# 三菱電機汎用インバータ セールスとサービス

No. 672

## 汎用インバータオプション取付け互換アタッチメントFR-A5AT04 外観変更、同梱部品追加のお知らせ

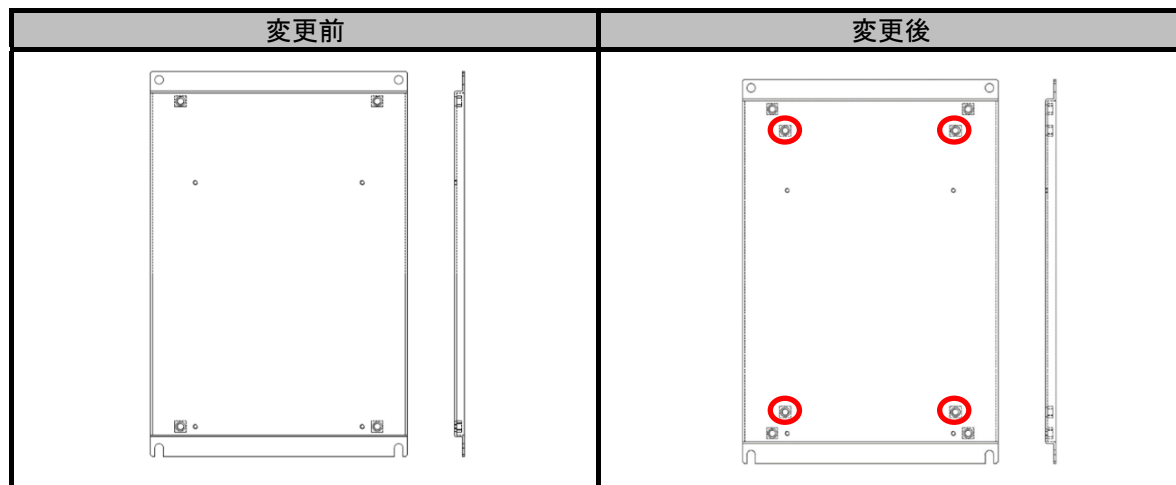
対象機種において、FR-E800 の EMC 指令対応ノイズフィルタ取付けに対応します。  
それに伴い、ねじ穴（下表赤丸部）を追加、同梱部品に取付けねじ4本(M8×16)を追加します。  
本変更による製品の品質、性能、仕様への影響はありません。

\* FR-E820-18.5K、22K、FR-E840-18.5K、22K を FR-A5AT04 に取付けする場合は M8×16 を使用してください。M8×20 を使用した場合は、フィルタにねじが当たり損傷する場合があります。
